Oggetto: **[8641] VENOSA (PZ) e MONTEMILONE (PZ):** Impianto di produzione di energia elettrica da fonte eolica denominato "Carpiniello" da realizzarsi nel comune di Venosa (PZ) e delle opere ed infrastrutture connesse da realizzarsi nei comuni di Venosa (PZ) e Montemilone (PZ) avente potenza nominale pari a 55.8 MW.
Valutazione di Impatto Ambientale ai sensi dell'art. 23 del D.Lgs. 152/2006

Proponente: Renexia S.p.a.

Richiesta di Integrazioni del Ministero della Cultura

*Inquadramento generale dell'intervento su CTR
 (Elaborato di progetto n. A.16.a.1_Corografia di inquadramento dell'area)*

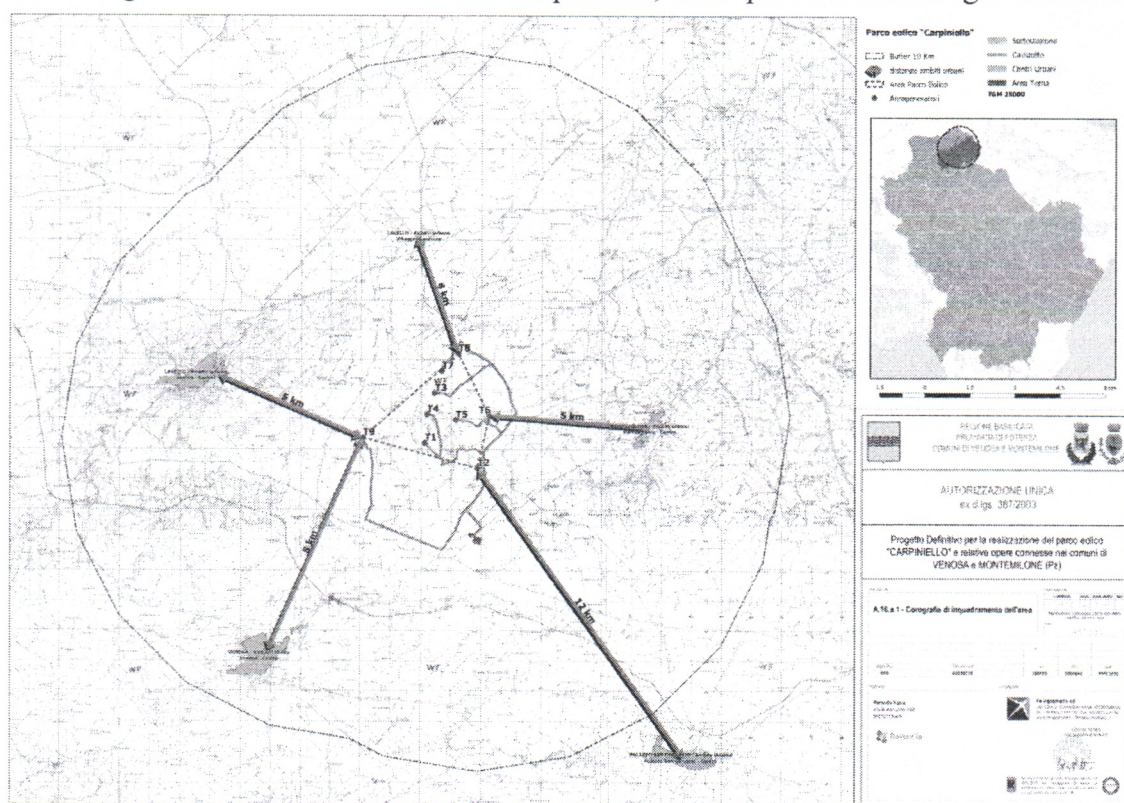
Considerato il particolare contesto paesaggistico - archeologico in cui l'impianto si inserisce, segnato anche dalla presenza di altri impianti di produzione di energia da fonti rinnovabili (soprattutto eolico e minieolico), esistenti, autorizzati e in corso di autorizzazione, risulta fondamentale acquisire ulteriore documentazione e integrare la carta di intervisibilità dell'impianto.

Per quanto concerne i **fotoinserimenti** è necessario produrre ulteriori fotosimulazioni, di maggiore dettaglio, da punti di vista ravvicinati e da punti di vista sensibili, che permettano anche una più adeguata valutazione dell'effetto cumulo con altri impianti in essere o in fase di autorizzazione.

- 1.a) **Fotosimulazioni ante e post operam** prodotte da TUTTI i punti percettivi sensibili dinamici e statici, ai sensi degli artt. 10, 136 e 142 del D.Lgs 42/2004 e ss.mm.ii, ricompresi nell'area vasta di analisi (raggio pari a 50 volte il diametro dell'aerogeneratore). Le fotosimulazioni riprodotte nell'elaborato "F0410-C-T06-A_A_19_6-Fotoinserimenti" analizzano l'impatto percepito solo da alcuni punti percettivi sensibili ricompresi nell'area vasta di analisi.

Non sono stati considerati taluni punti di scatto da emergenza monumentali molto vicini ad alcuni aerogeneratori, per i quali non sembrano rispettate le distanze indicate dalla L.R. n°54/2015, quali, per esempio, Masseria Casone (ex il Casone), che dista circa 1 Km dagli aerogeneratori T3, T5, T6, T7 e T8 e circa 2 Km da T1 e T4; dalla Masseria Iannuzzo, che dista circa 1,8 Km verso nord dall'aerogeneratore T9; dalla Masseria Saraceno – Quaranta, che dista circa 1 Km verso nord dall'aerogeneratore T9.

Non sono stati prodotti fotoinserimenti da alcuni siti archeologici ricadenti nell'area vasta di analisi e di notevole importanza, quali, a titolo esemplificativo, le Catacombe Ebraiche, il sito Trinità e il sito Paleolitico di Notarchirico, in Venosa, i siti di Foragine, Graveta, Cimitero e S. Felice, in Lavello. Non sono stati, infine, prodotti fotoinserimenti dai seguenti beni paesaggistici, tutelati ex lege ed alcuni dei quali molto prossimi agli aerogeneratori di progetto, quali, ad esempio: Invaso di Toppo di Francia, Vallone S. Stefano, Vallone
